Échangeur Turcot

Échanges techniques avec le MTQ

OBJET : Complexe Turcot
Commentaires – Croquis (Proposition GRUHM, construction Axe
Nord-Sud, autoroute 15, conservation Ville-Marie, axe A-720 Est-
Ouest)

OBJET : Complexe Turcot
Commentaires – Croquis (Liens locaux jaunes et verts aménagés)

Phase 3: Aménagement Liens locaux

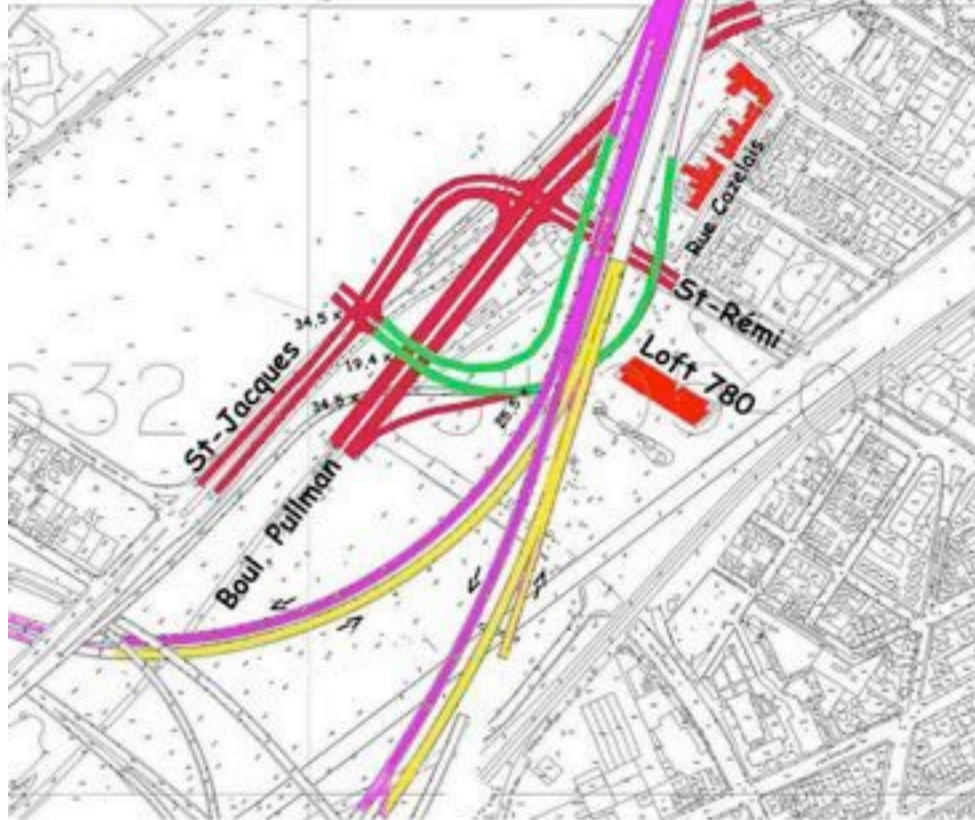
Un concept semblable a été étudié et l'intersection St-Jacques et les nouveaux liens en vert et ne répondraient pas aux critères de circulation, le niveau de service étant inacceptable.

De plus, étant donné l'abandon de l'entrée Girouard, l'intersection Pulman/St-Jacques devient également à un niveau de service inacceptable.

La géométrie en profil du lien St-Jacques/centre-ville ne respecte pas les normes, car les distances sont courtes entre les points bas et les points hauts (absence de courbe verticale).

Le concept considère des voies rapides en structure, ce qui va à l'encontre des objectifs du projet, de reconstruire au niveau du sol, l'ensemble du Complexe Turcot.

Proposition GRUHM,
Construction Axe Nord-Sud
Autoroute A-15,
Conservation Ville Marie
Axe A-720 Est-Ouest

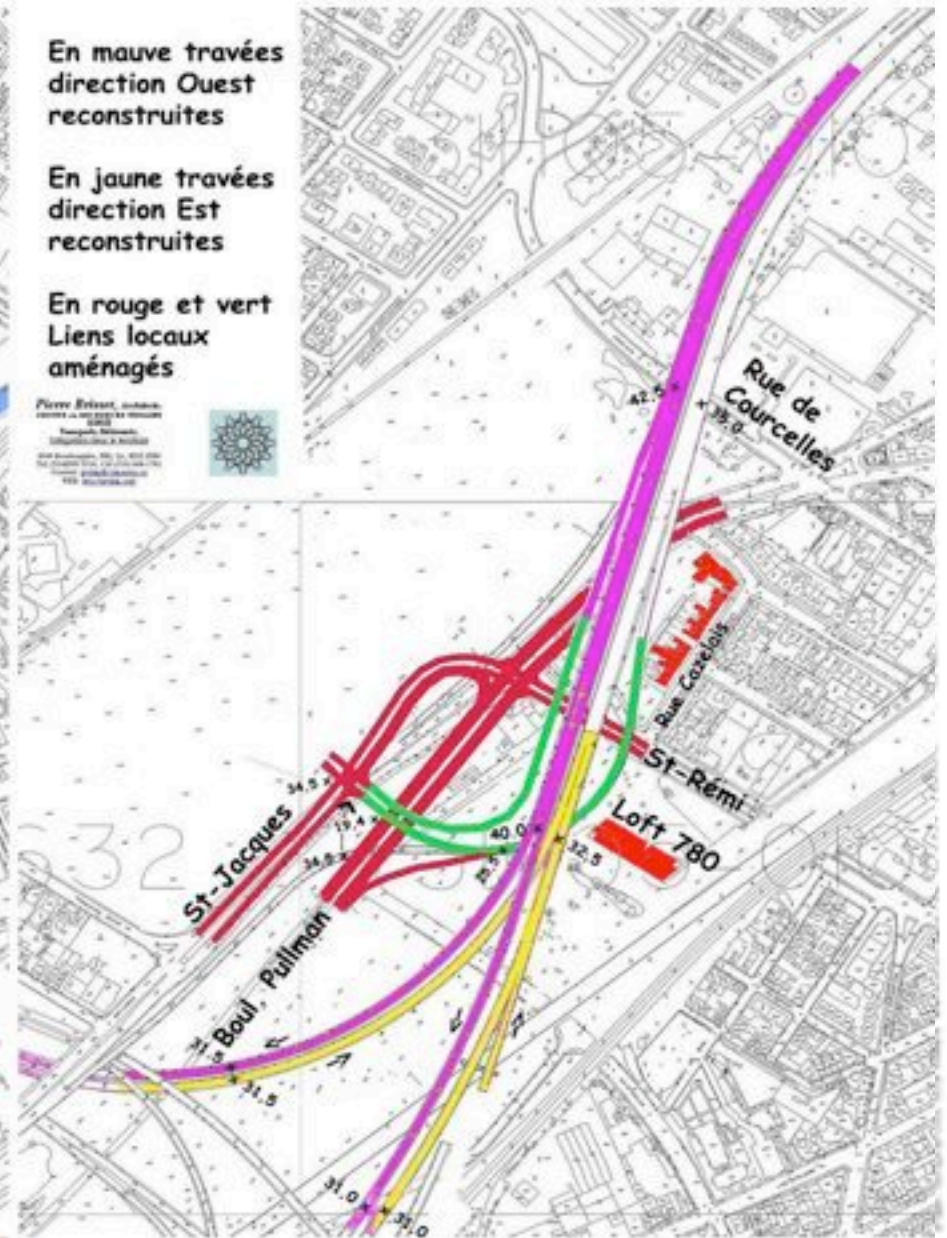
- Nous comprenons que ce concept demeure en voie élevée, étant donné que l'A-720 demeure telle quelle;
- Les bretelles L et M sont inexistantes;
- Le profil de la voie G est irréalisable selon les critères de l'APP;
- Nous prévoyons un conflit entre la voie G et K;
- Le maintien de circulation de ce concept respectera difficilement nos critères, étant donné la construction en voie élevée de plusieurs liens futurs. Ces derniers seront en conflit avec les liens existants;
- Pour une analyse plus poussée, les profils en long des voies proposées seraient requis;
- Les structures de l'A-720 existantes ne seront donc pas refaites à neuf, ceci impliquera des travaux importants dans ± 15 ans, ce qui ne répond pas aux objectifs de l'APP, de reconstruire à neuf, l'ensemble du Complexe Turcot.

Proposition GRUHM, Phase-1

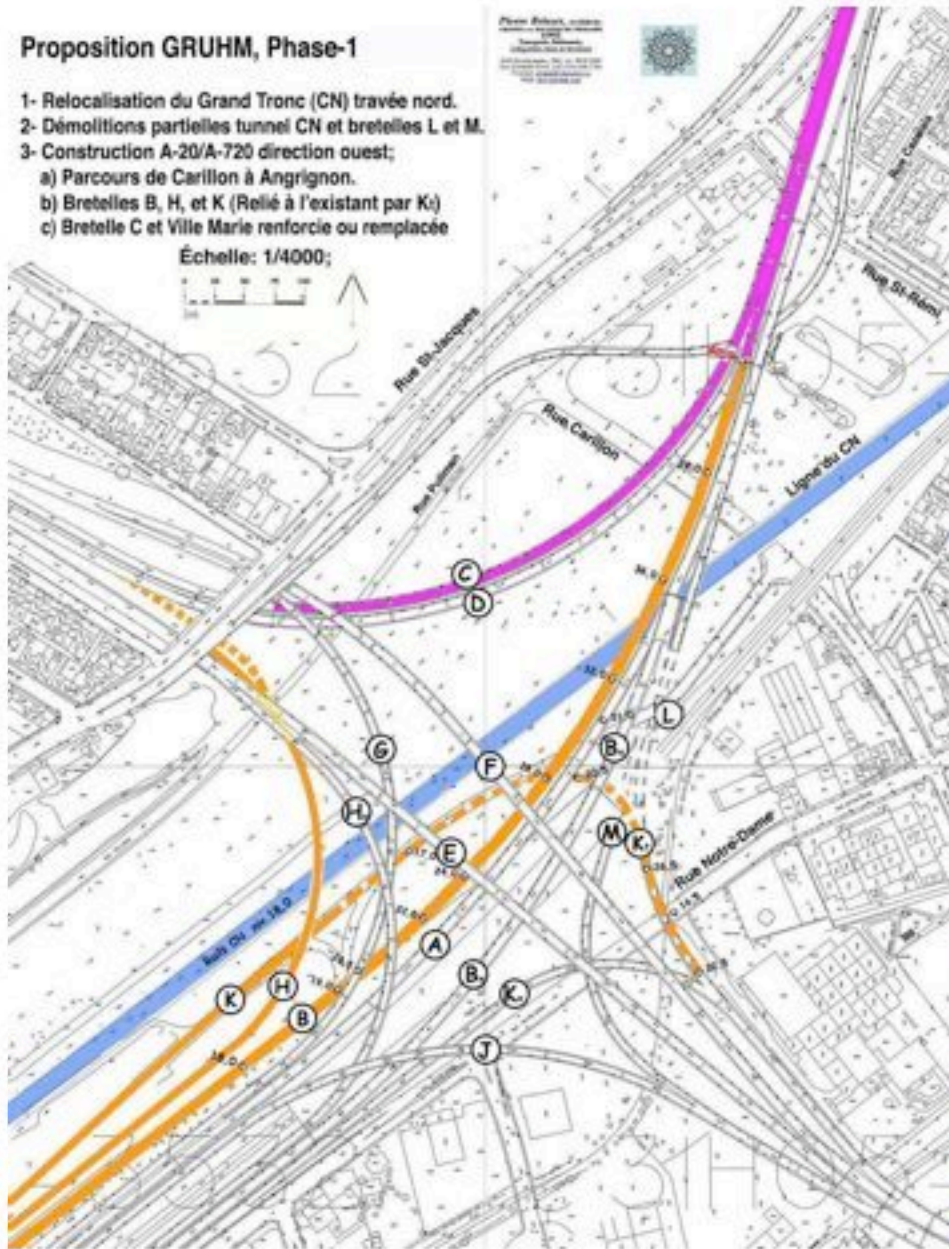
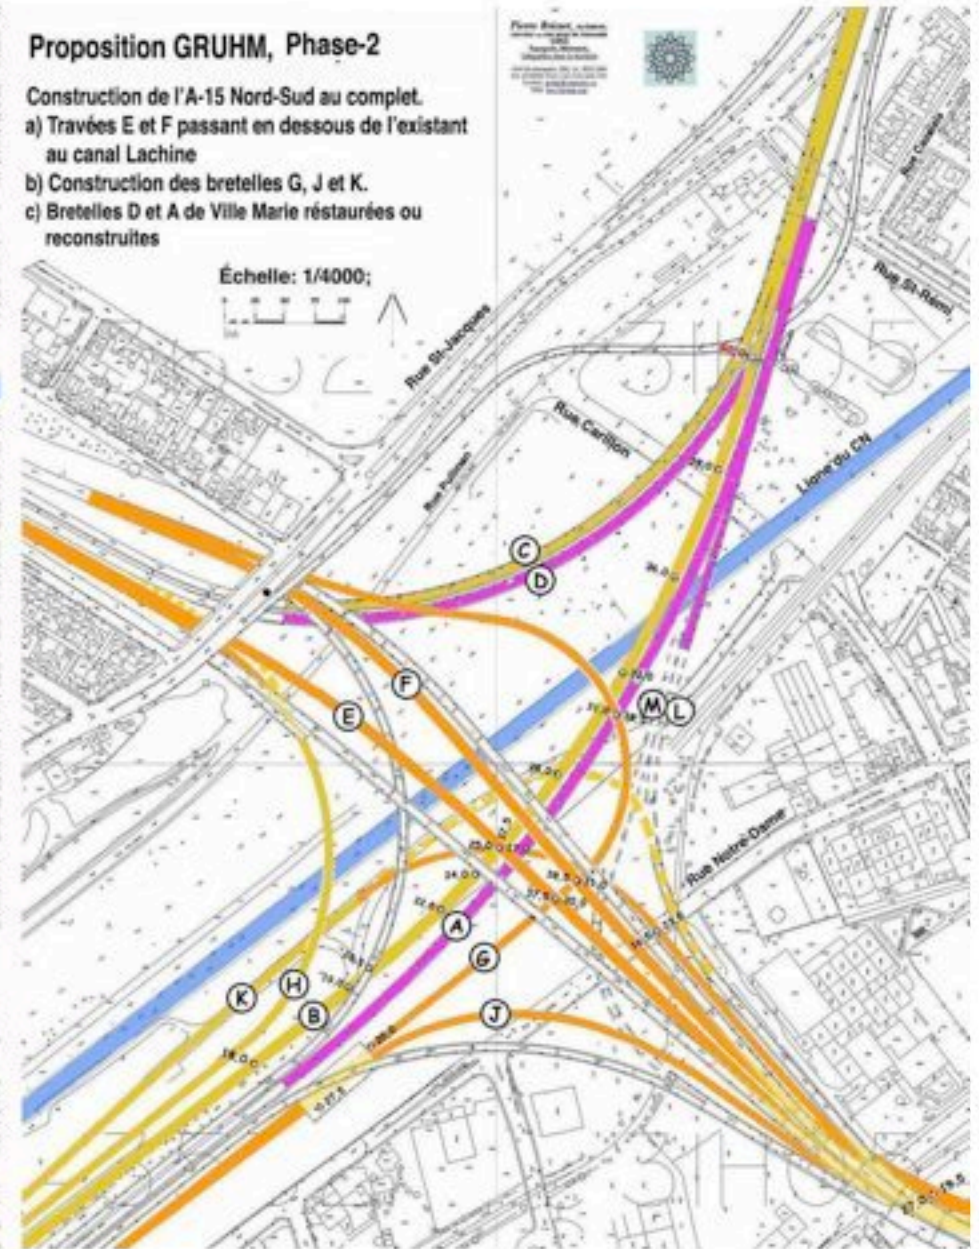
Phase 1: Bretelle B; à la bifurcation B/C sur une distance de 200 mètres, transition 0% à 4% (Niveaux 40M descends à 36M soit 4 mètres) suivi d'une pente descendante de 4% sur 350 mètres (36M à 22M soit 14 mètres) suivi de transition 4% à 0% sur 200 mètres (22M à 18M soit 4 mètres).

Phase 2: Bretelle G; Au tunnel la bretelle G monte dans une pente ascendante de 5% sur une distance de 370 mètres de 20 mètres à 38,5 mètres jusqu'à son croisement avec la bretelle A, (18,5 mètres de dénivellation comme la bretelle J). Quand la nouvelle bretelle G est construite cela permettra les dégagements nécessaires pour compléter les bretelles E et F. Pour les bretelle L et M vous avez toujours l'option de les remettre avec les autres bretelles locaux.
